Bijlage 3

Stakeholders Blauwe Golven

Boekje m.b.t. motie "duidelijke opdracht tav de Blauwe Golven" verstuurd op 27-9-18

Reactie op de voorgestelde plannen A en B voor de inrichting van het Roermondsplein en omgeving zoals voorgesteld door Buro Poelmans Reesink in de brochure *Creatieve Corridor* van 26.09.2018. De brochure is in nauwe samenwerking gemaakt met de opdrachtgever, de Gemeente Arnhem.

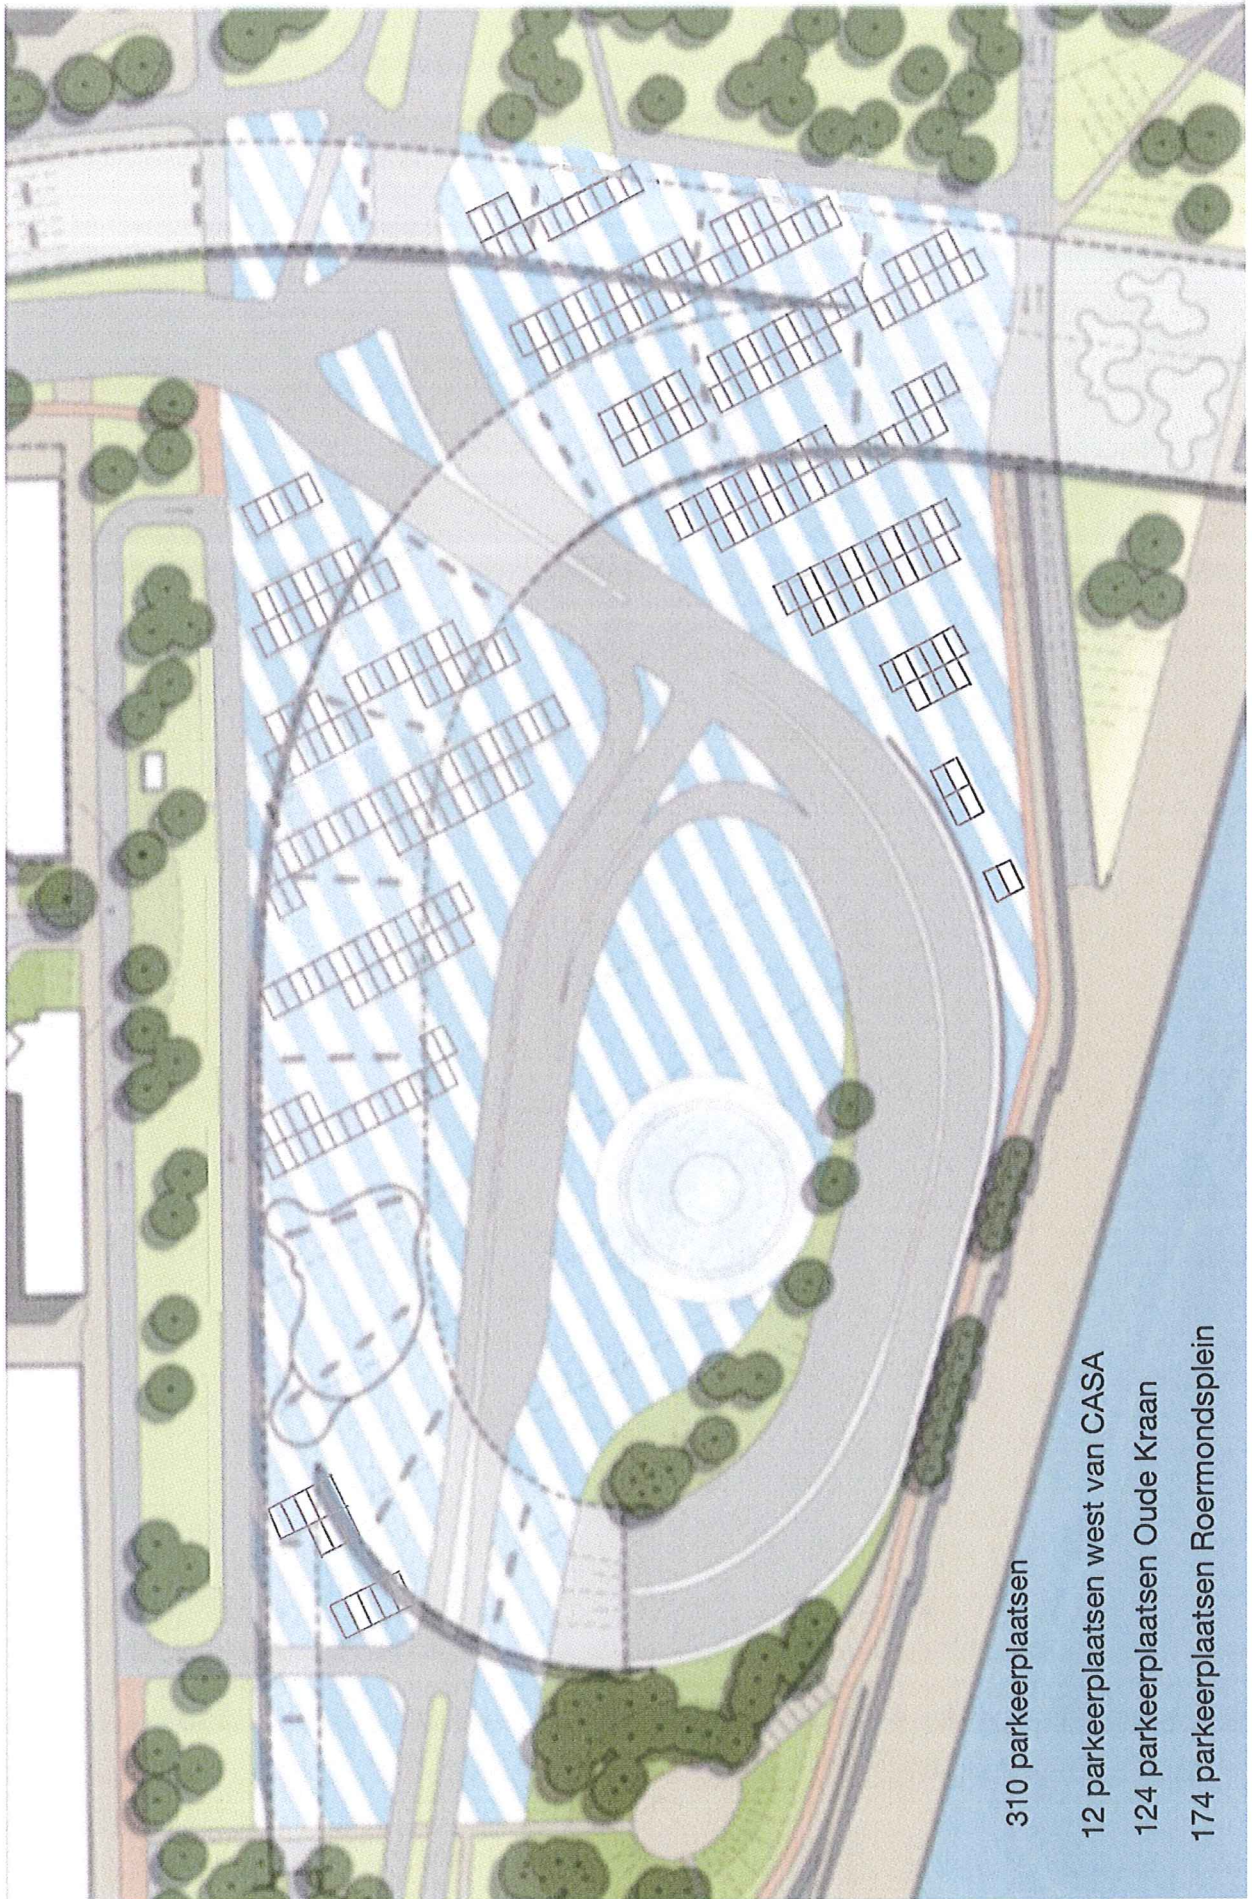
De plaatsing van paviljoens is goed mogelijk (zie boven)

Het aantal parkeerplaatsen max. 230 (p. 38) of 285 (p. 39) in plan B is incorrect en moet ca. 310 parkeerplaatsen zijn.

310 parkeerplaatsen

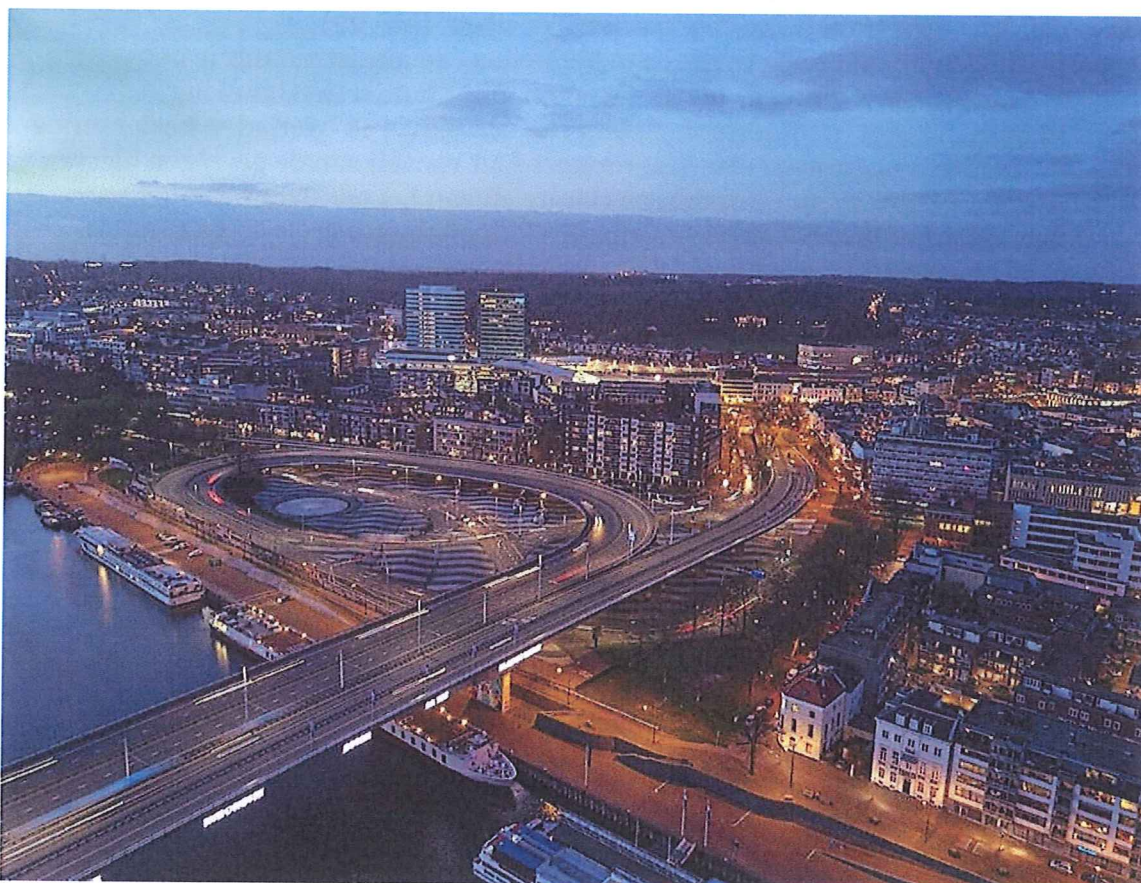
Volgens het huidige plan B zijn er maximaal 285 parkeerplaatsen beschikbaar (Oude Kraan + Roermondsplein, p. 39). Dat klopt niet. Het zijn er circa 310. Zie tekening onderaan.

12 (west van CASA) + 124 (Oude Kraan) + 174 (Roermondsplein) = 310 plaatsen

12 parkeerplaatsen west van CASA

124 parkeerplaatsen Oude Kraan

174 parkeerplaatsen Roermondsplein
